Modulo per la presentazione delle osservazioni per i piani/programmi/progetti sottoposti a procedimenti di valutazione ambientale di competenza statale

ID: Codice procedura (ID_VIP/ID_MATTM): 12691

“Progetto di un impianto eolico denominato “Pitigliano” ubicato nei comuni di Pitigliano (GR) e Sorano (GR) costituito da 20 (venti) aerogeneratori di potenza nominale 7,0 MW per un totale di 140,0 MW con relative opere connesse ed infrastrutture indispensabili”

TESTO DELLE OSSERVAZIONI

Immagine 1. Vincoli ex art. 136 del CBC dal PIT della Regione Toscana e zona approssimativa dove è progettato l'impianto industriale.

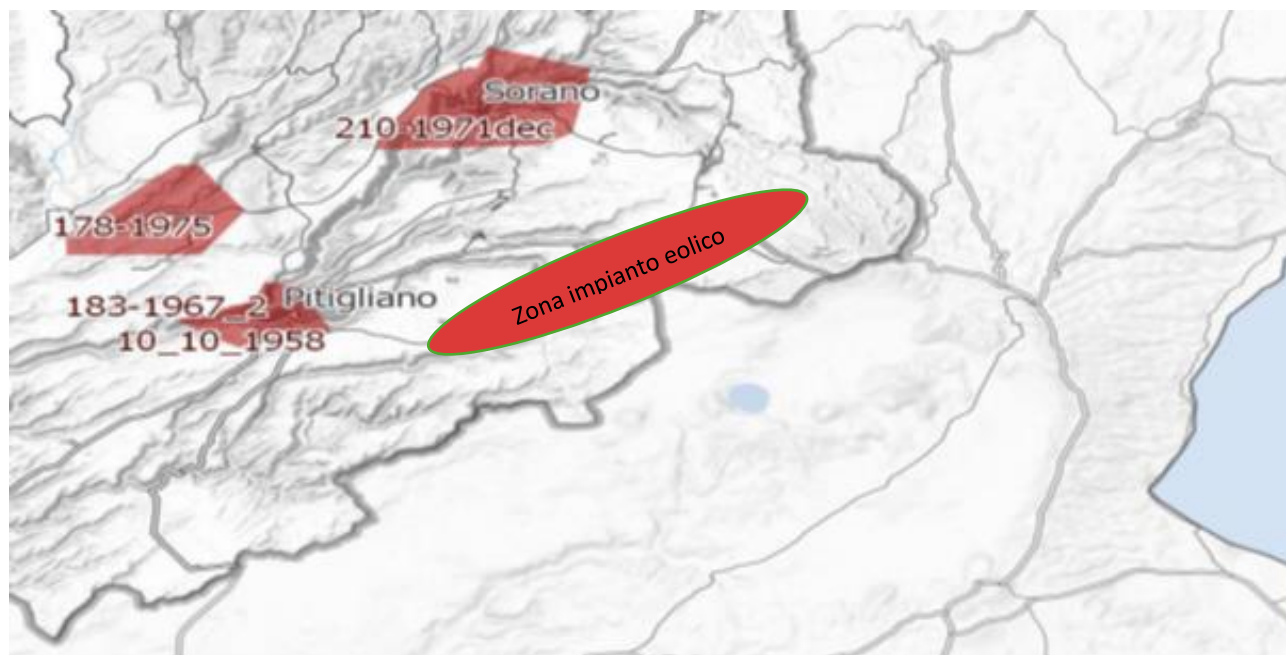
Al contrario si evidenzia che l'impianto eolico industriale citato non solo ricadrebbe con tutti e 20 gli aerogeneratori all'interno delle fasce di rispetto di 3 km di due vincoli paesaggistici di notevole interesse pubblico esistenti nella Regione Lazio e con una parte di essi nel vincolo paesaggistico del Centro abitato di Sorano (GR) quindi in aree non idonee all'installazione di impianti di energia rinnovabile. Addirittura, alcuni aerogeneratori sarebbero ubicati a poche centinaia di metri dai perimetri dei due vincoli paesaggistici laziali ex art 136 del CBC.

Inoltre, come sostiene la Proponente parte dell'impianto si verrebbe a trovare a 3,5 km dal centro abitato di Sorano. Infatti, tre degli aerogeneratori WTG 08, 09, 10 sono addirittura all'interno delle fasce di rispetto dei 3 km del suo vincolo paesaggistico di notevole interesse pubblico ex art 136 del CBC. Si evidenzia che così si crea

un'ulteriore incompatibilità con la tutela del Paesaggio.

Immagine 3. Cumulo di una parte di impianti eolici, fotovoltaici e geotermici industriali in progettazione ed esistenti intorno all’eolico industriale “Pitigliano”.

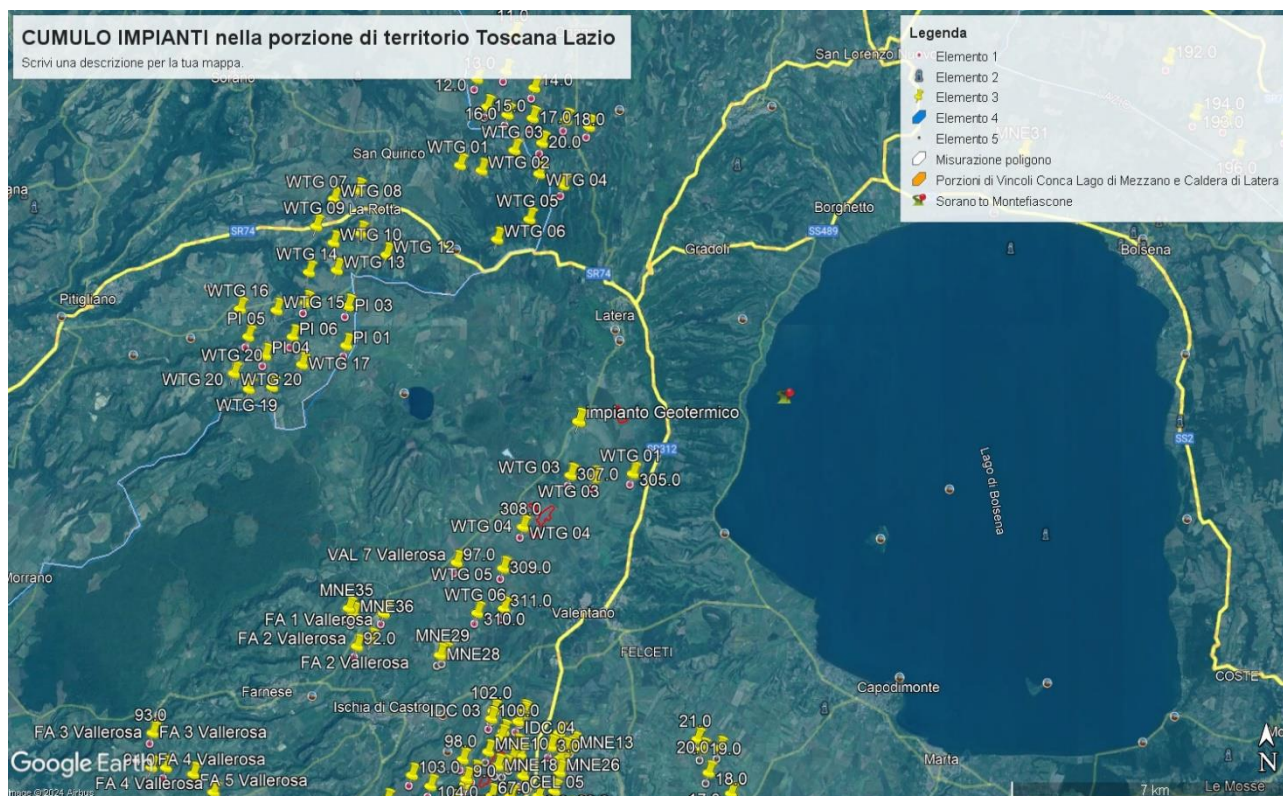
Beni Culturali “*Ambito paesaggistico, geologico e geomorfologico dell’orlo della caldera di Latera ...*” Non vengono nemmeno citati gli impianti eolici in progetto al MASE, il “Rempillo” (6 aerogeneratori) e un altro in verifica amministrativa di 14 aerogeneratori e 72, 6 MW. Ad oggi nei territori di Pitigliano, Sorano e in quello limitrofo potenzialmente potrebbero essere insediati 40 aerogeneratori alti 200 metri e larghi 170. Ma la proponente non cita neanche altri impianti che creerebbero il cumulo e quindi maggiore impatto. Infatti, sul territorio della “Città del Tufo” (Sorano e Pitigliano) impatterebbero anche l’impianto eolico “Montarzo” di Onano con 13 aerogeneratori con le dimensioni ricordate, l’altro eolico industriale nel territorio di Valentano con sette aerogeneratori (stesse dimensioni), gli impianti di Farnese con un minieolico di 3 Torri alte 60 metri già installate in località Poggio del Crognolo e l’impianto eolico industriale “Vallerosa” (7 aerogeneratori alti 200 metri e larghi 158 metri) in procedura VIA presso la Regione Lazio. Inoltre, altri impianti del minieolico già presenti a Valentano, Cellere e Piansano e due progetti eolici industriali con le stesse dimensioni (200 m x 170 m) nel Comune di Ischia di Castro. La valutazione del cumulo non prende neanche in considerazione gli impianti industriali di fotovoltaico e agrivoltaico in progetto a Farnese, Valentano, Ischia di Castro, Cellere. L’impianto geotermico in procedura Via al MASE, progettato nella Caldera di Latera. Quindi è stata effettuata una valutazione del potenziale impatto cumulativo non veritiera a dispetto di quanto affermato dalla proponente che sostiene di aver preso in considerazione uno spazio di 10 km intorno al suo impianto per gli impatti che si creerebbero.

Riguardo al cumulo degli impianti FER, le mappe prodotte dalla proponente riguardano, come già evidenziato, soltanto una parte molto piccola degli impianti FER dell'area intermedia e vasta e in particolare di quelli eolici che contribuiscono a creare un notevole cumulo e la saturazione del territorio tosco laziale. Riguardo al cumulo dei soli impianti eolici si riporta la mappa dell'intervisibilità degli impianti eolici elaborata dall'Associazione nazionale “Amici della Terra”.

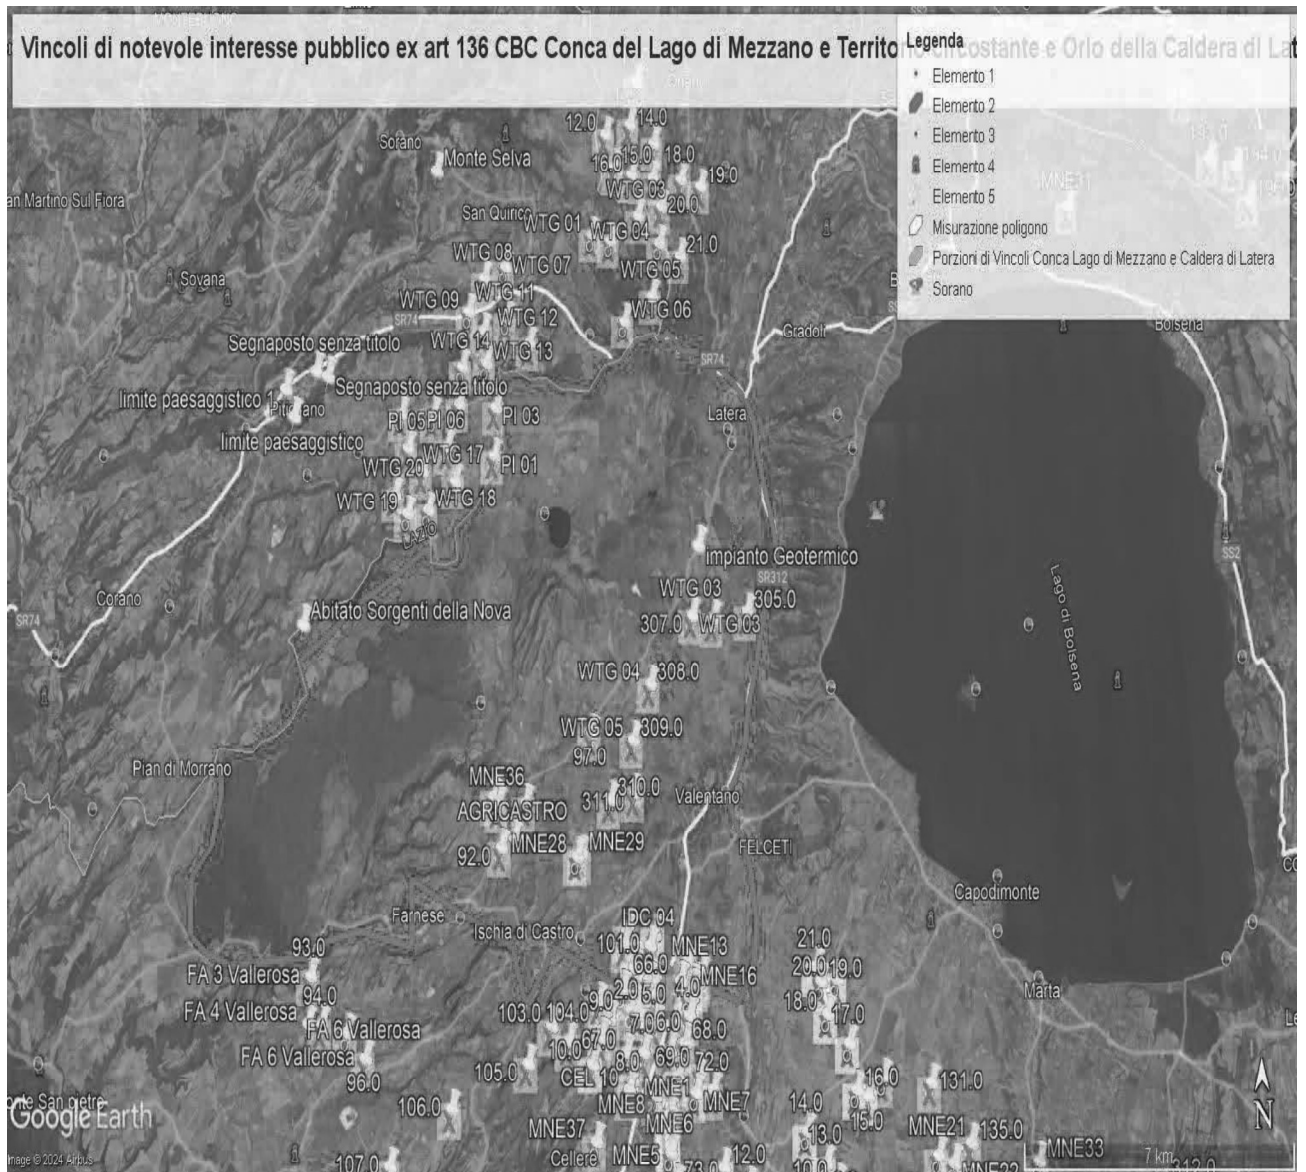
ma nelle sue immediate vicinanze (a soli 100 metri i primi due aerogeneratori) oltre ad impattare sul territorio e sulle economie di cinque Comuni del Lazio (Farnese, Onano, Latera, Valentano, Grotte di Castro e Gradoli) si trova nelle fasce di rispetto dei Beni di notevole interesse pubblico come si è evidenziate nelle Osservazioni precedenti e crea degli impatti negativi anche sui beni naturalistici come verrà dettagliato nell'Osservazione relativa alla Vinca. Inoltre, andrebbe a sommarsi al già enorme cumulo di impianti eolici e fotovoltaici e geotermici che creano una elevata criticità ambientale nella provincia di Viterbo e interferiscono anche con il territorio toscano come si può vedere dalle varie immagini dell'Allegato n. 1.

IMMAGINE n. 2 Impianto eolico industriale “Pitigliano” e distanze aerogeneratori dai Vincoli della Conca del Lago di Mezzano...

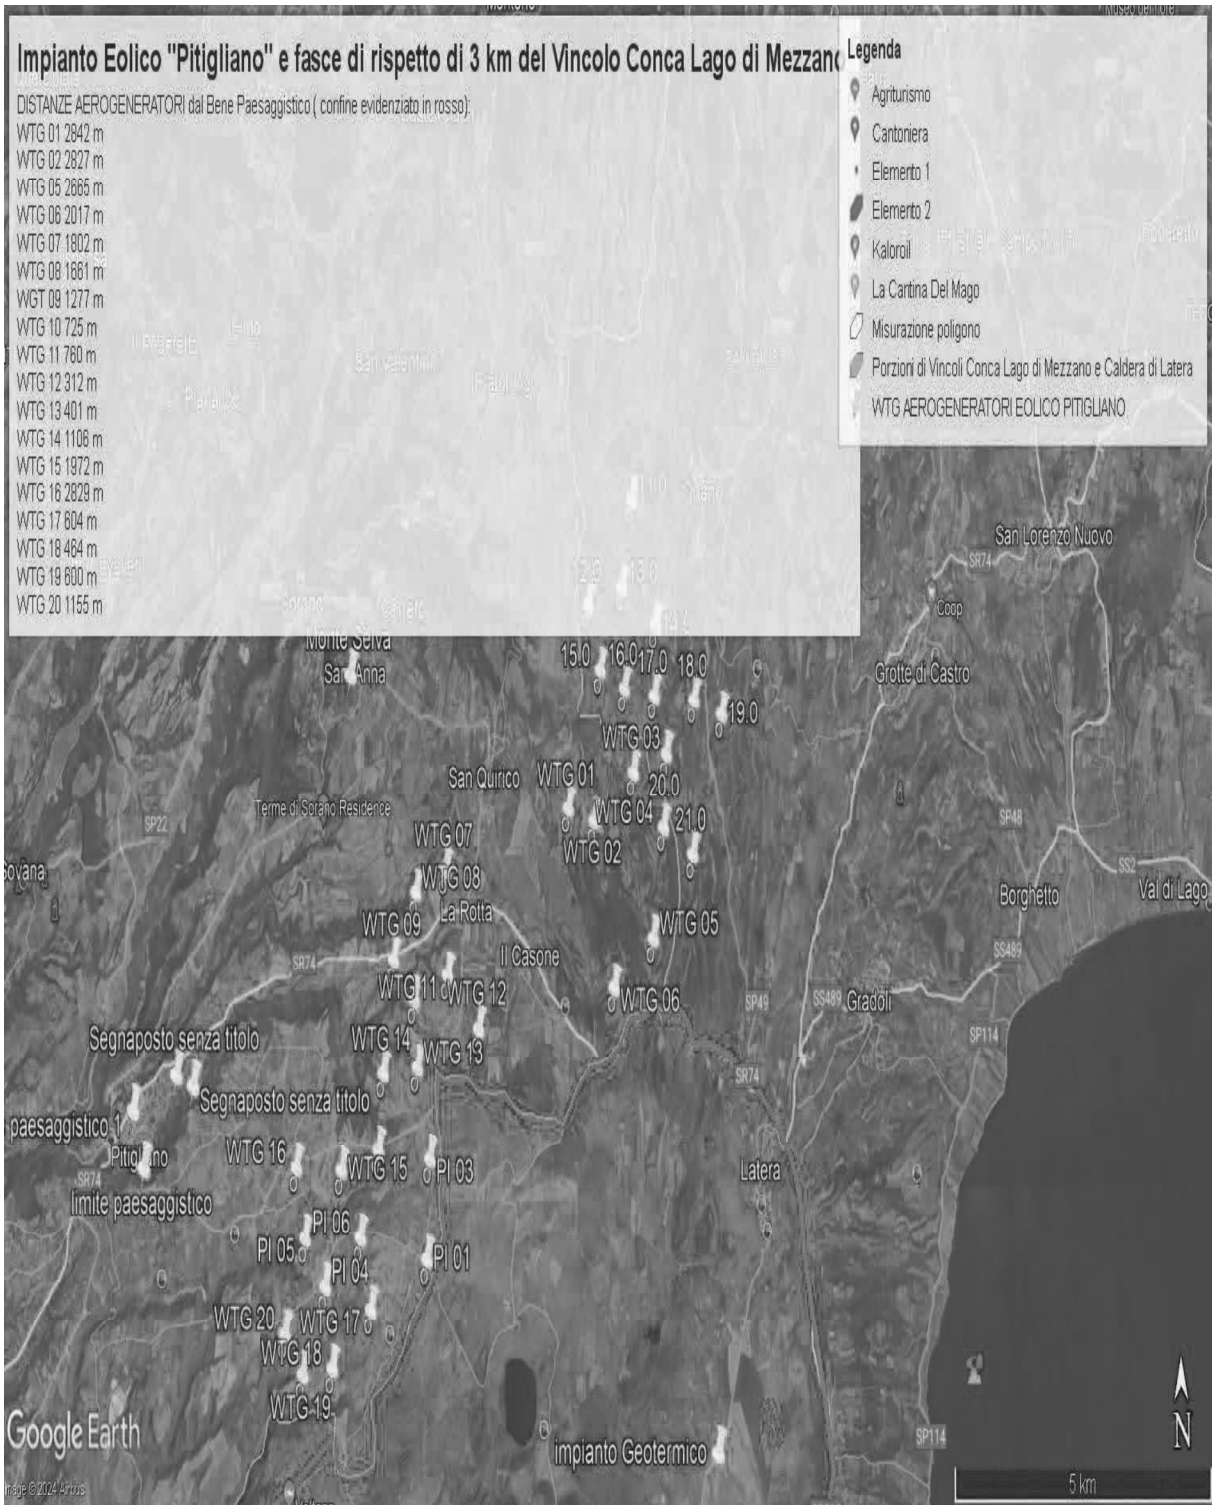
Come è illustrato nell'immagine si ribadisce che l'impianto industriale "Pitigliano" ricade completamente all'interno delle fasce di rispetto dei due vincoli di notevole

IMMAGINE n. 3 Impianto eolico industriale "Pitigliano" e distanze aerogeneratori dai Vincolo "Orlo della Caldera di Latera.

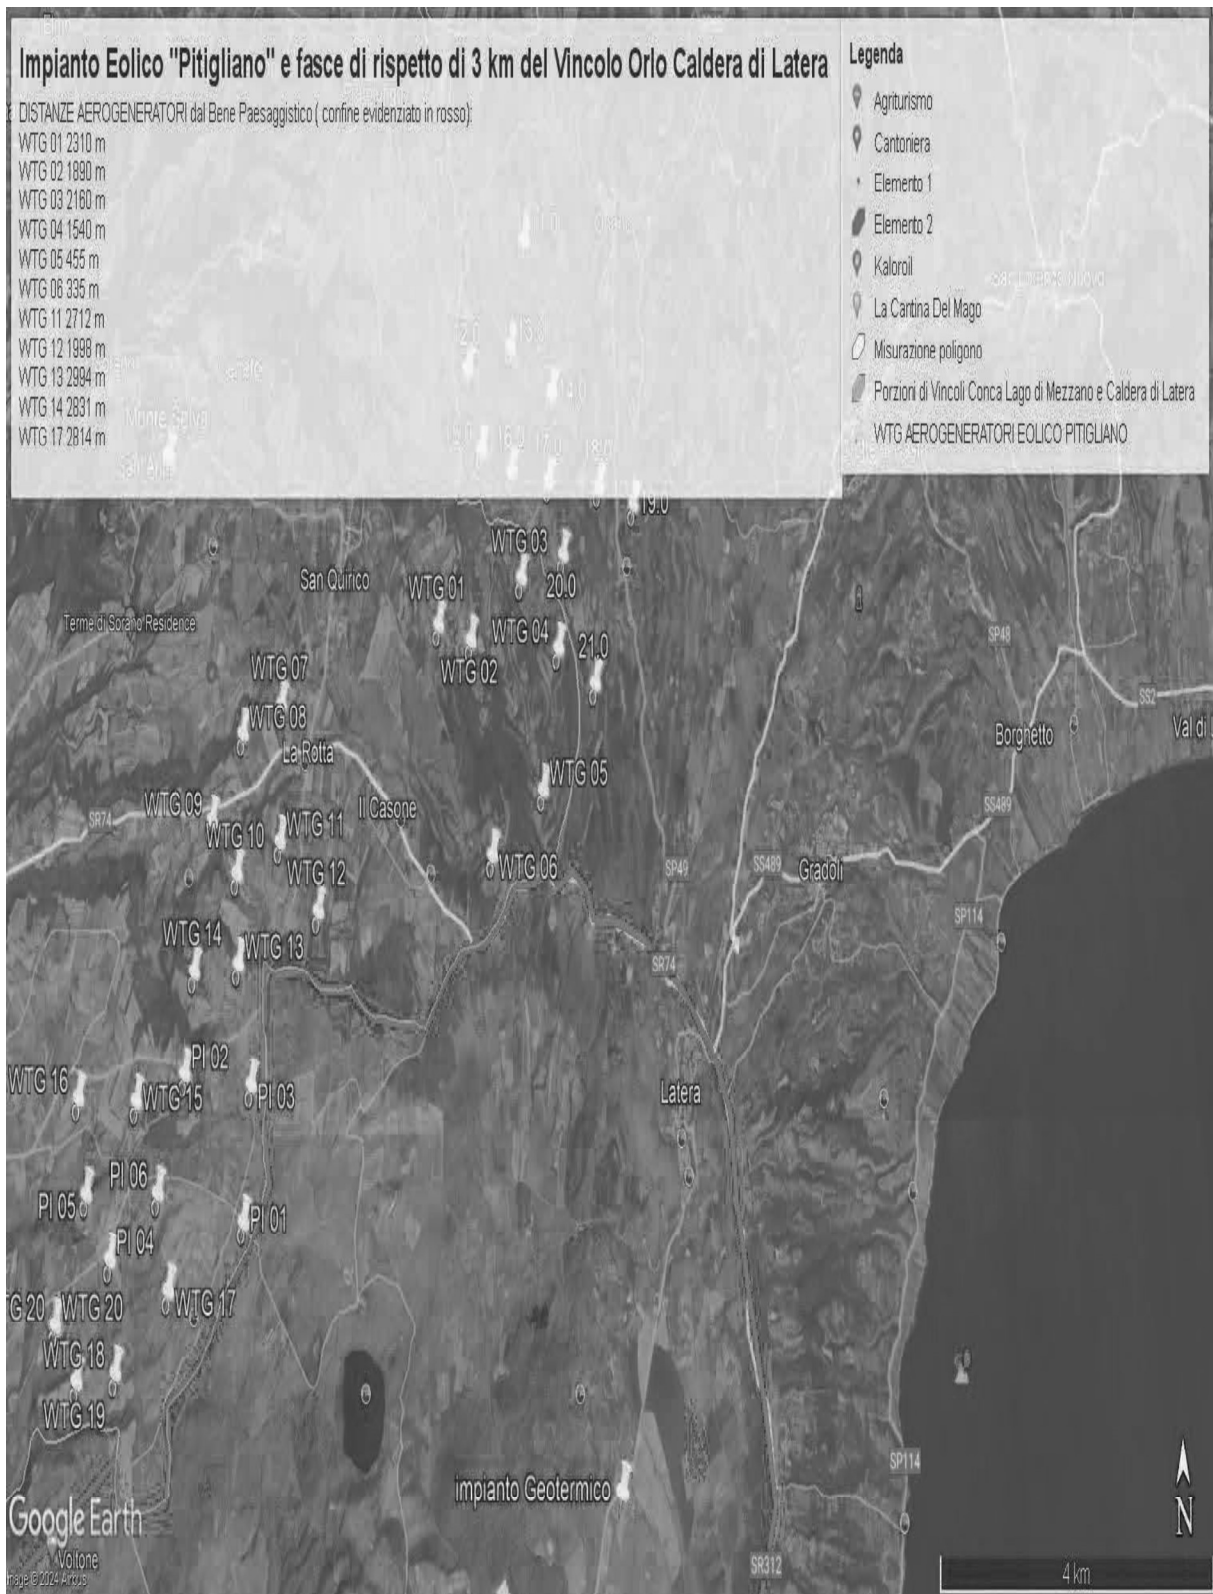
interesse pubblico e lambisce quelle di un terzo vincolo e quindi come affermato dal Consiglio di Stato nelle sentenze citate, l'impianto è insediato in area non idonea ai sensi dell'art. 20 comma 8 lettera c quater del D.Lgs. n. 199/2021 e ss.mm.ii al contrario di quanto sostiene la proponente.
